老街溪右岸斷面 34 至斷面 41 護岸新建工程生態檢核表

C-01 施工階段現場勘查紀錄表

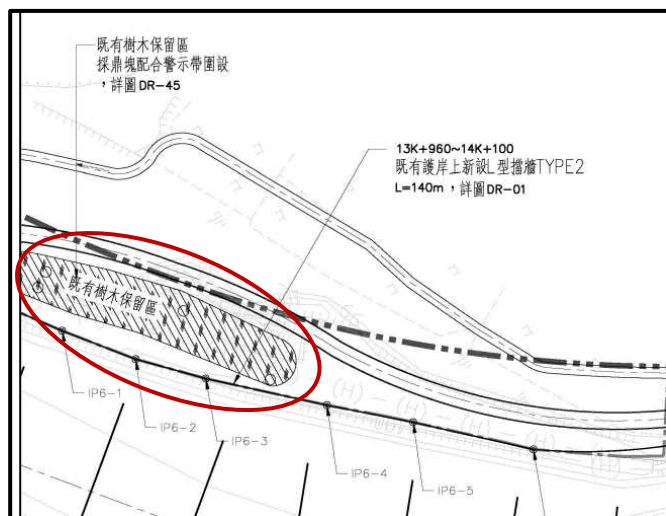
1. 工程剛開工，目前進行右岸的整地作業。座標(WGS84) (25.000761, 121.211493)處有觀察到施工機具直接駛入河床之情形。 建議：非必要時請盡量避免將重機具直接駛入河床，影響河川底質之微棲地構造。

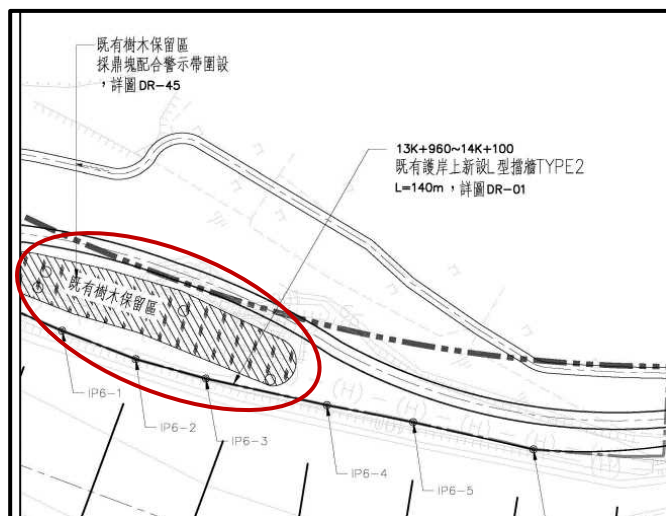
1. 工程範圍中游段已開始挖設施工便道，保全範圍/樹木已拉設警示帶，鼎塊圍設開始設置，但還未完全完成，請盡速完成避免工程機具進入保全區域。

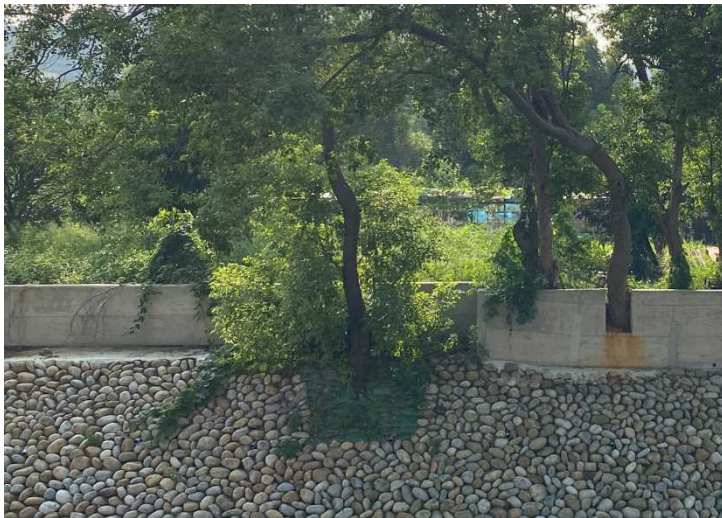
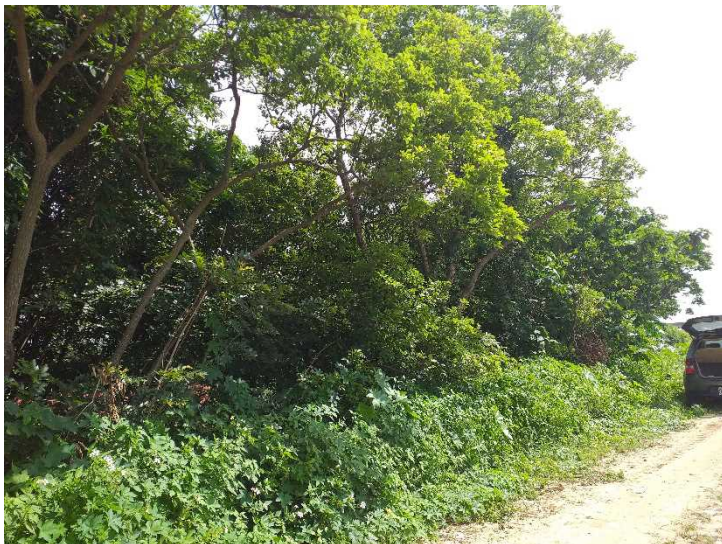
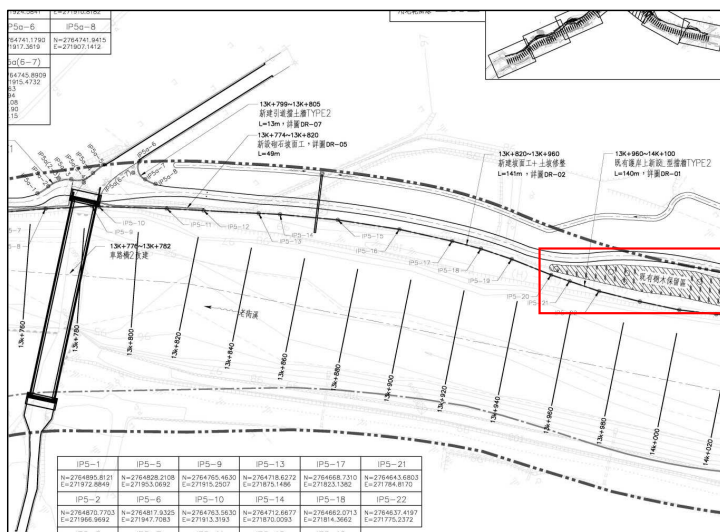
1. 車路橋周邊大多數保全樹木維護狀況良好，少部分鄰近護岸者，其樹木基部有遭到土石方掩埋的情形，部分已改善，但座標 WGS84(24.992321, 121.217506) 處的苦楝尚未改善。
建議：將樹木基部的土石移除，使樹木可露出根領，並以樹基部為圓心保留半徑至少 1 公尺之樹穴。另可參考新街溪護岸大樹的處置方法，以植生包固定在樹基周圍，可暫時避免粗糙堅硬的石塊刮傷樹木。

3. 車路橋下游,座標(WGS84) 24.996011,121.214807 處的保全林帶僅東側有放置鼎塊,西側無,且保全林帶中有砍伐、土石方堆置、工程材料堆置、工程機具駛入痕跡等情形。
建議盡快將土石方移出保全區域,並拉設警示帶確保後續工程施作不擾動保全範圍。
